### Reactie op herinrichtingsplannen Gerbrandyweg.

Verwijderen van rotonde voor verkeersplein maakt de oversteek Gerbrandyweg voor fietsers onveilig.

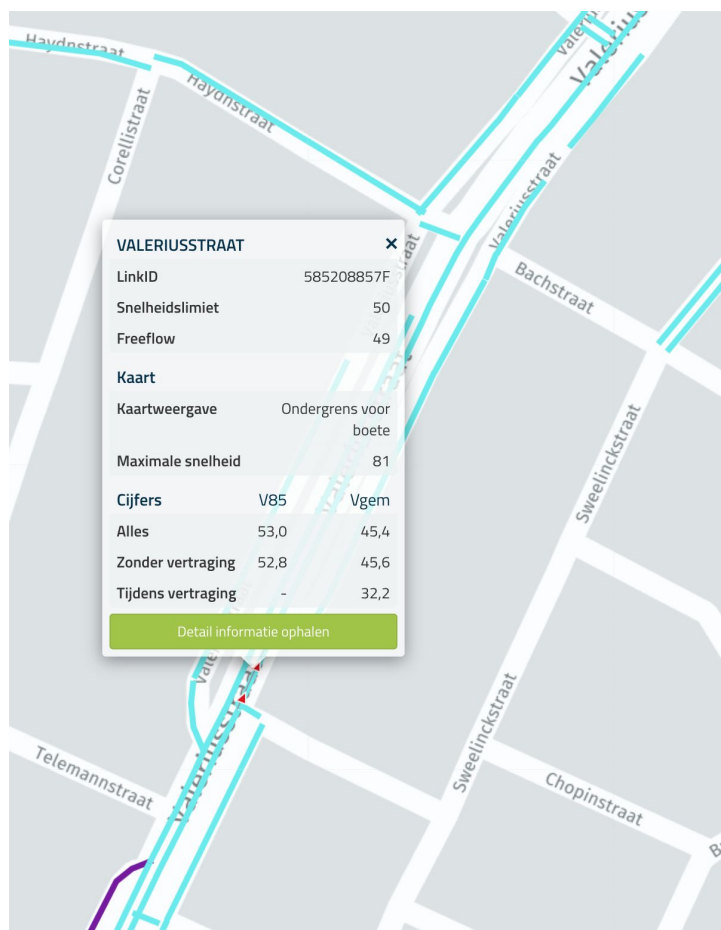
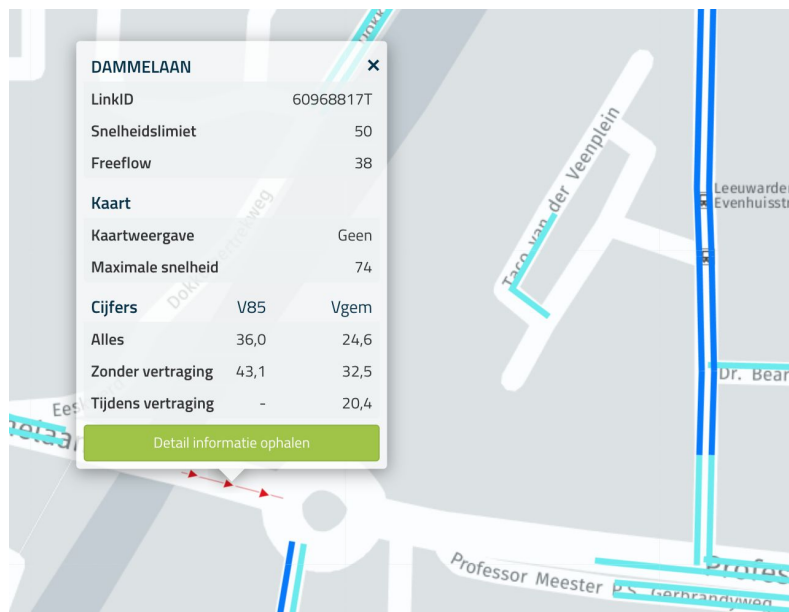
De voorgenomen herinrichting leidt voor een fietser tot een paar voordelen, maar vooral ook tot een verkeersveiligheids probleem. In het voorstel nu zal de rotonde bij de Goudenregenstraat verdwijnen en plaatsmaken voor een verkeersplein met voorrang voor het doorgaande verkeer op de Gerbrandyweg. Beide zullen een snelheidsverhogend effect hebben op de gelijkvloerse kruising, waar ook fietsers en voetgangers moeten oversteken. Om dit duidelijk te maken, vergelijk ik onderstaand de snelheid op de Gerbrandyweg bij de huidige inrichting dus met rotonde met een vergelijkbare situatie van na herinrichting, op de huidige Valeriusstraat bij de kruising bij de Haydnstraat en Bachstraat.

In tabelvorm de vergelijking. Zie hiervoor ook de schermafdrucken uit via.nl daaronder.

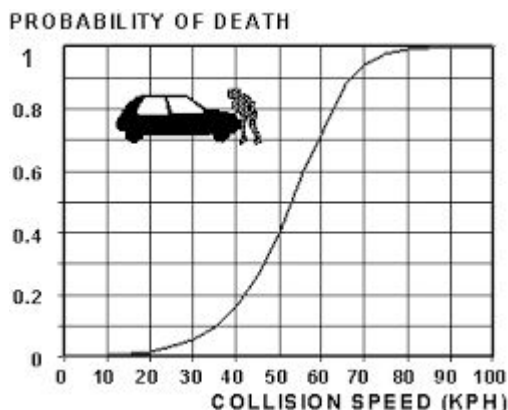
Zie hiervoor ook het klassieke onderzoek naar de relatie tussen snelheid en kans op dodelijk ongeval in onderstaande grafiek. Het inzicht dat de basis vormde voor het invoeren van het verkeer concept Duurzaam Veilig. Toename van de snelheid leidt tot een exponentiële toename van de kans op een dodelijk ongeval. Bij 50 km per uur is die kans al bijna 50%. Bij 30 km/hr “slechts” 4%.
